Raddoppio nei pressi di via delle Pantane e cavalcaferrovia

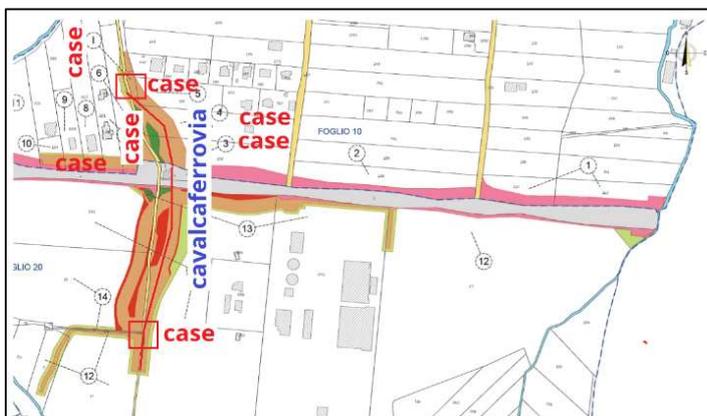
Se da un lato la mancanza di un'adeguata infrastruttura di collegamento separerà fisicamente ancora di più la zona di Campo Marinaro/Sorgente Acqua Claudia dal resto della cittadina, senza che attualmente sia prevista in progetto un'adeguata viabilità comunale di collegamento con altre zone, il nuovo cavalcaferrovia previsto su via della Pantane, in maniera traslata rispetto all'attuale tracciato stradale, (porgendo le spalle al Cobis verrebbe realizzato a destra

dall'attuale sede stradale), comporterà una serie di gravi conseguenze sulla zona, con ripercussioni irreversibili sui residenti.

A differenza del cavalcaferrovia di via Anguillarese, progettato su un terreno privo di edifici, in una nuova sede stradale che si allontana dagli edifici esistenti (ad eccezione dell'edificio scolastico), **il cavalcaferrovia previsto su via delle Pantane sarà realizzato, poco comprensibilmente, traslando l'infrastruttura a ridosso degli edifici esistenti, nei terreni di loro pertinenza.**

I residenti e le attività in zona saranno privati di parte dei loro immobili per essere utilizzati come sede dell'infrastruttura stradale sospesa. A questi disagi si sommano le criticità che tale infrastruttura avrà sulla zona: il traffico veicolare, formato in gran parte dai mezzi pesanti diretti al Cobis, viaggerà su questo nuovo cavalcavia, molto più in alto rispetto la quota naturale del terreno. Un impatto devastante per i residenti, che si ritroveranno a subire un **importante inquinamento ambientale, luminoso ed acustico**, a causa dello smog, dei fari dei camion che punteranno verso le camere da letto poste al primo e secondo piano, e dei rumori del traffico che si svolgerà in quota e pertanto non più attutito dai muri di confine.

Pantane: fascia di pertinenza acustica

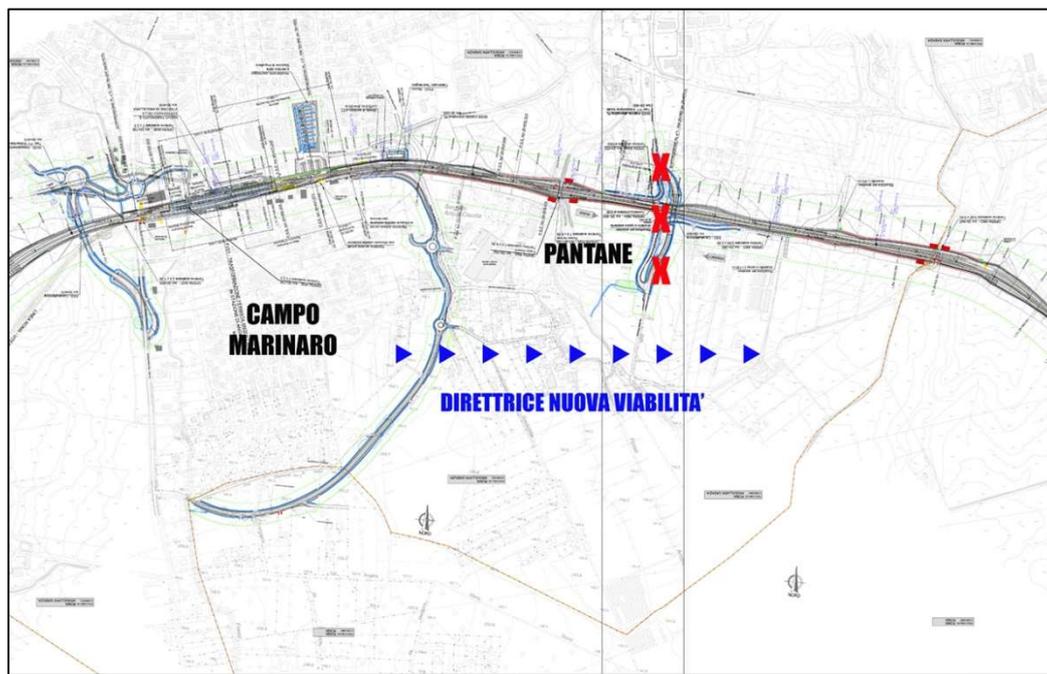
Nel grafico progettuale viene evidenziato come l'intera plesso residenziale presente in zona si trova dentro **la fascia di pertinenza acustica**, suddivisa in due parti - una prima più vicina all'infrastruttura (fascia A) ed una seconda più distante (fascia B) - e i limiti di rumore che l'infrastruttura deve rispettare dipendono dalla distanza e dalla tipologia **di tutte** le infrastrutture presenti.

Sono altresì del tutto **carenti e/o assenti le infrastrutture di contenimento del rumore e delle vibrazioni** che interesseranno la sede stradale sospesa **del cavalcavia**, in danno ai residenti della zona, forse a causa, anche qui, dell'inesatta conoscenza della situazione urbanistica della zona, che difetta di coordinamento delle attività di progettazione con la situazione reale esistente, nonché con le scelte di prossima espansione urbanistica della cittadina e infrastrutturale.
